Urząd Miasta  
Jastrzębie-Zdrój  
-  
Wydział Informatyki

IT.KW-035/19

Dotyczy: uzgodnienie sieci informatycznej dla projektu „Rewitalizacja i przebudowa przestrzeni publicznych ul. 1 – Maja na odcinku od skrzyżowania z ul. T. Kościuszki do skrzyżowania z ul. K. Miarki.

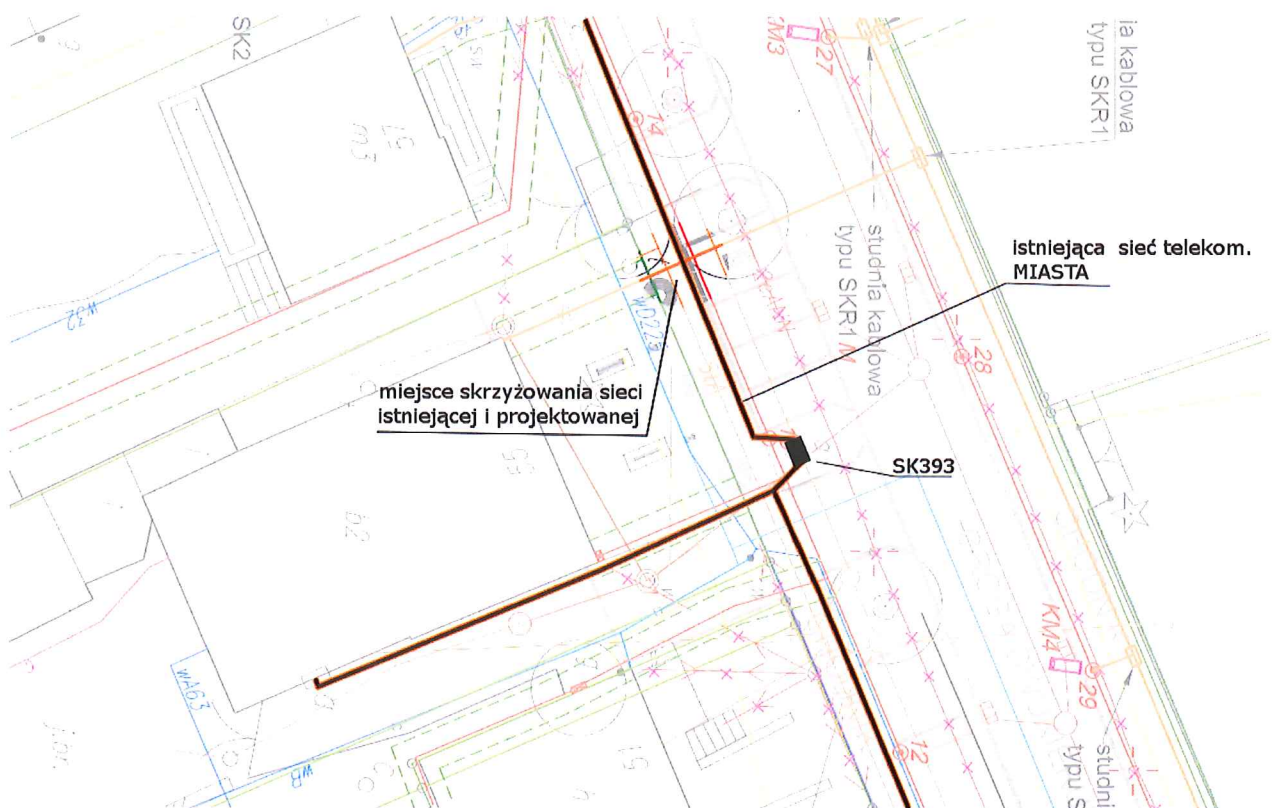
1. Projektant wskazał, że „w ramach zlecenia UM Jastrzębie, nie opracowano całościowego projektu monitoringu..., lecz tylko w zakresie niezbędnym do wykonania Kanalizację zaprojektowano od ul. Karola Miarki do ul. Kościuszki.”.

Po przeprowadzonych konsultacjach z Wydziałem Architektury informujemy, że „w ramach projektu należy wykonać projekt monitoringu na tym terenie wraz z powiązaniem i włączeniem do istniejącego systemu ogólnomiejskiego”. Zakres prac obejmuje więc wykonanie projektu oraz kosztorysu zawierającego komplet prac, których efektem końcowym jest podgląd obrazu z projektowanych kamer w Centrum Monitoringu, prace do wykonania wykraczają poza obszar geograficzny ulicy 1 – Maja jednak znajdują się

w zakresie zadania wynikającego z treści umowy. Stwierdzenie, że wymagania w piśmie It.ZD-056/17 wykraczają poza zakres opracowania jest niezasadne.

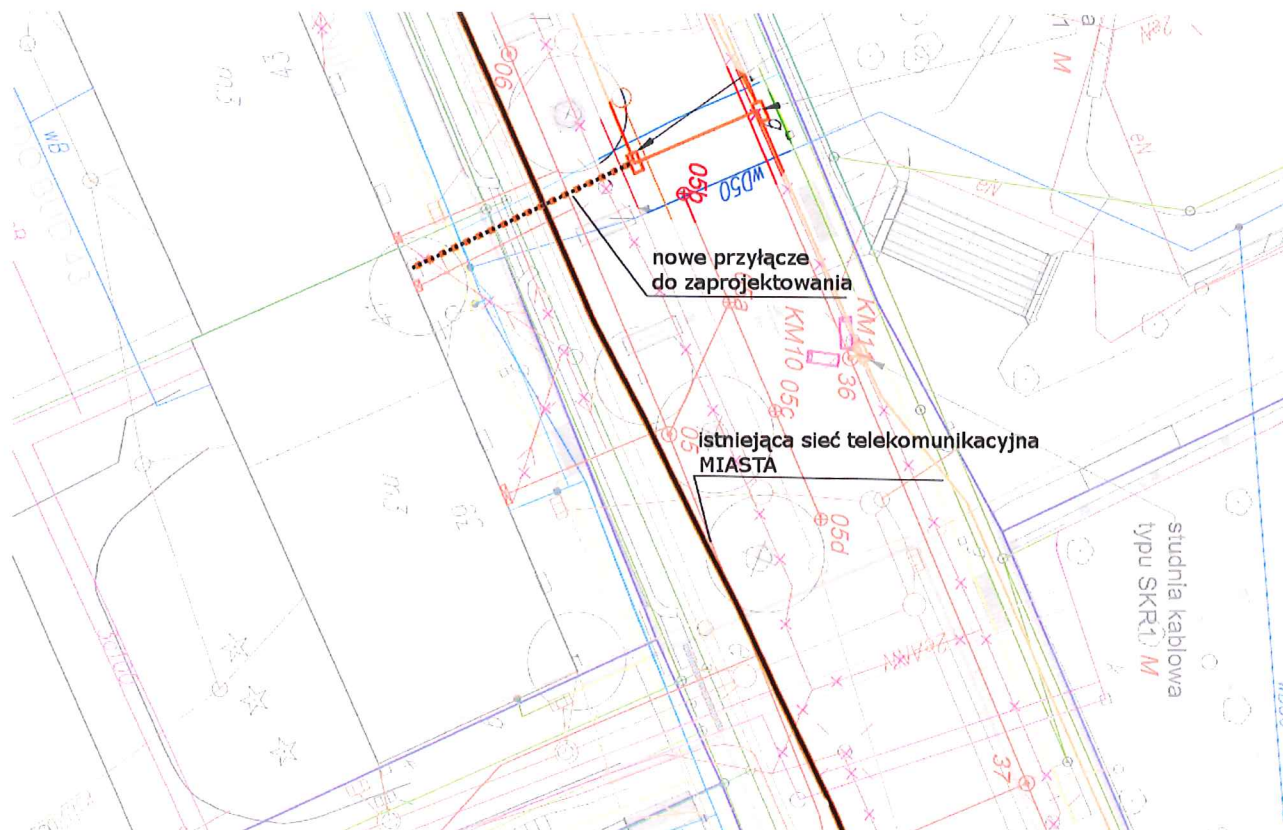
5. Część projektu dotyczącą budowy kanalizacji uzupełnić o poniższe dane :
- na całej trasie kanalizacji sieci teletechnicznej, w połowie głębokości jej ułożenia umieścić taśmę żółtą z napisem „UWAGA! Kable optotelekomunikacyjne”;

- we wszystkich studniach kablowych na rurze, w której zostanie zainstalowany kabel należy zamieścić przywieszki identyfikacyjne i ostrzegawcze z oznaczeniem kabla oraz właściciela,

- wewnątrz każdej studni, w widocznym miejscu zamieścić tabliczkę z nr studni (o aktualny zakres kolejnych wolnych numerów należy zwrócić się do wydziału Informatyki na etapie wykonania kanalizacji),

- wzdłuż całej trasy budowanej kanalizacji umieścić dodatkowy przewód dla umożliwienia szczegółowej lokalizacji w terenie w/w kanalizacji i kabli światłowodowych metodami elektromagnetycznymi,

- przed przystąpieniem do jakichkolwiek robót ziemnych należy szczegółowo zapoznać się z usytuowaniem urządzeń podziemnych na podkładach geodezyjnych; wrócić szczególną uwagę na istniejącą sieć Miasta, która na mapach geodezyjnych jest oznaczona kolorem czarnym symbol 2a i przebiega w większej części równoległe z siecią innego operatora (oznaczenia 2a+4t),

- zakres rzeczowy uzupełnić o kable światłowodowe (z aktualnego opisu wynika, że budowana będzie wyłącznie kanalizacja bez kabli światłowodowych).
